Verslag breed overleg Noldijk

Online overleg / 24-11-2025

*Figuur 2: Wegcategorisering zoals aangeduid in de **concept**rapportage die in ontwikkeling is bij Ridderkerk, aangevuld met voorstel categorisering voor de Barendrechtse kant door Mobycon.*

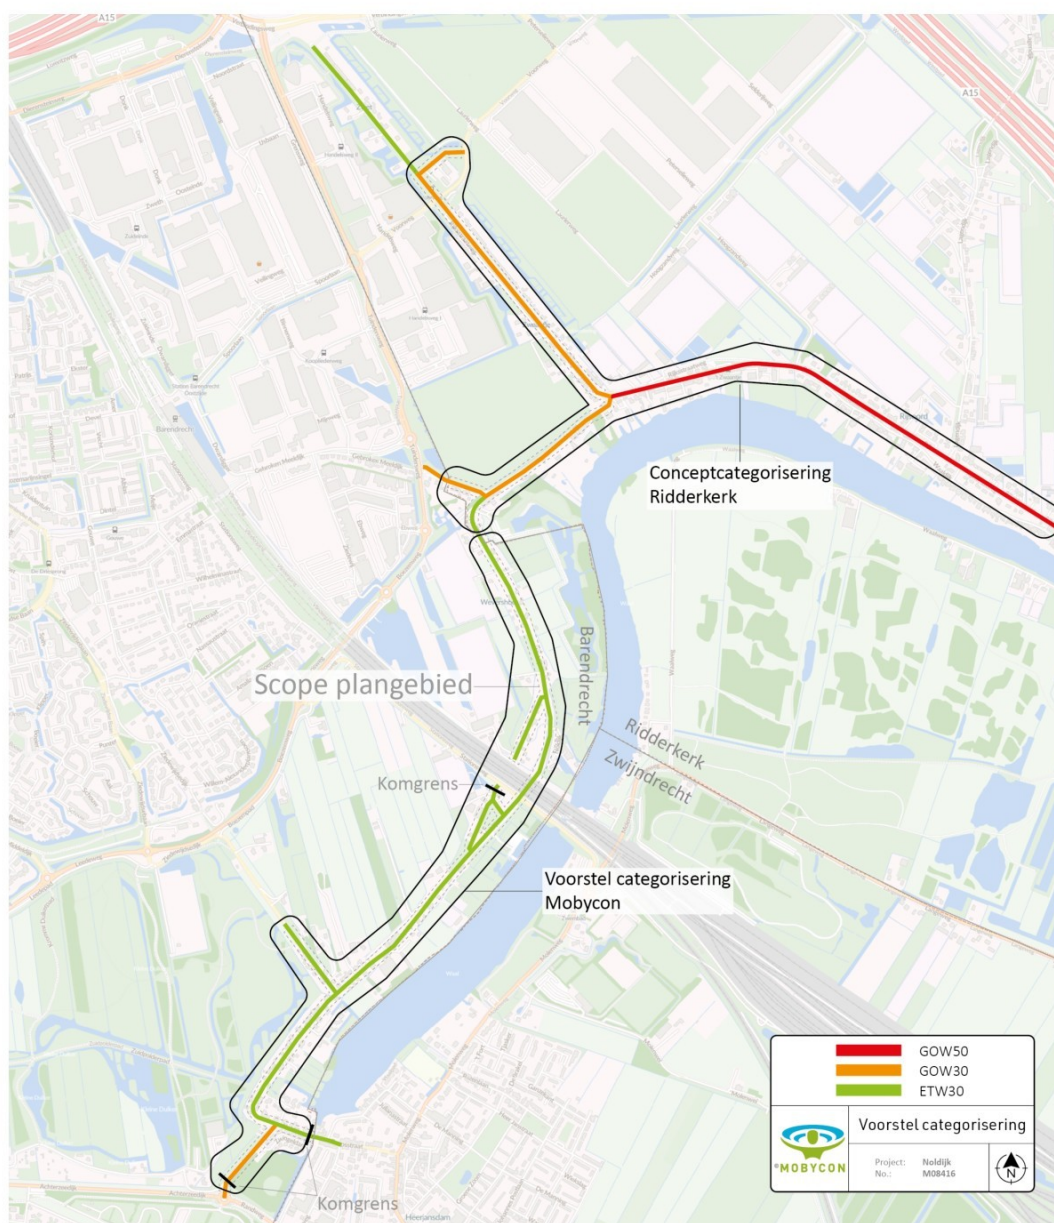
Er zijn tal van voordelen en nadelen van de verschillende wegategorisering. Daarom moet een uitgangspunt vastgesteld worden. In het algemeen geldt, zoals het door een van de aanwezigen is benoemd: 'als het maar 30 is'. Uitgangspunt voor ontwerp is de volgende wegategorisering:

- Rijksstraatweg in Ridderkerk; **GOW30**

- Noldijk in Ridderkerk tussen Rijksstraatweg en Gebroken Meeldijk; **GOW30**
- Noldijk in Ridderkerk tussen Gebroken Meeldijk en gemeentegrens; **ETW30**
- Noldijk in Barendrecht tussen gemeentegrens en Achterzeedijk; **ETW30**
- Achterzeedijk in Barendrecht tussen Noldijk en Randweg; **GOW30**

** Na afloop van dit breed overleg bleek dat de wegcategorisering die momenteel in ontwikkeling is bij de gemeente Ridderkerk, een andere categorie toont voor een gedeelte van de Noldijk. Besloten is om onderstaande categorisering aan te houden als uitgangspunt voor het schetsontwerp, zodat ontwerp in lijn ligt met de in de conceptrapportage benoemde categorisering. Het betreft de conceptrapportage **Wegcategorisering Ridderkerk 30 km/u, tenzij...***
